廃炉発官30第211号
平成30年10月26日

福島第一原子力発電所 特定原子力施設に係る実施計画 変更認可申請書

1号機廃棄物処理建屋における建屋最下階床面露出維持が現状不可能であることに伴い、建屋滞留水およびその周辺サブドレンの水位管理について、下記の通り変更を行う。

1.7 1～4号機の滞留水とサブドレンの運転管理について

図-1 滞留水とサブドレンの水位管理

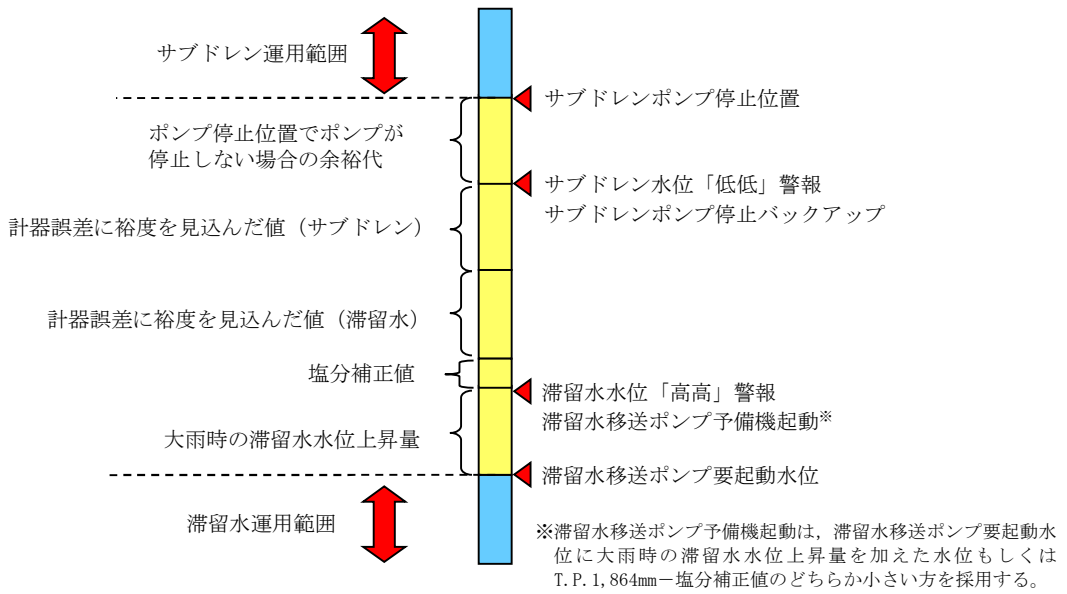
滞留水とサブドレンの水位管理において、滞留水は建屋毎に滞留水移送ポンプ要起動水位を定め^{*}、滞留水移送ポンプ予備機起動は滞留水移送ポンプ要起動水位に200mmを加えた水位もしくはT.P.1,864mm－各建屋内滞留水の塩分濃度による比重を考慮した補正值（以下、「塩分補正值」という。）のどちらか小さい方に設定して運転を行う。サブドレンは、ポンプ停止位置を滞留水移送ポンプ要起動水位に800mm＋塩分補正值を加えた水位以上に、サブドレンポンプ停止バックアップ位置は滞留水移送ポンプ要起動水位に600mm＋塩分補正值を加えた水位以上に設定して運転を行う。水位の設定は建屋内外の水位比較範囲（図-2参照）に従い、建屋毎に定める。また、2つ以上の建屋と比較するサブドレンで、建屋間で水位の設定が異なる場合は、滞留水移送ポンプ要起動水位が高い方の水位の設定を採用する。ただし、今後の建屋水位低下や連通部の位置関係から、局所的に水位調整が出来なくなるエリアが発生することも想定されるため、このような状態変化に伴って滞留水移送装置にてエリア水抜きが困難となるエリア（水位調整不可能なエリア）については、個別に対応を行う。

また、滞留水とサブドレンの水位差が減少してきた場合に備え、滞留水とサブドレンの水位差（各建屋における滞留水の最高水位と当該建屋近傍のサブドレンの最低水位の差）の運用目標値を定め、当該水位差以下となった場合には警報を発報し、ただちに水位差を広げる措置を講じる。水位差の運用目標値は、滞留水水位計およびサブドレン水位計の計器誤差に裕度を見込んだ値に余裕をもって、450mm＋塩分補正值以上に設定する。
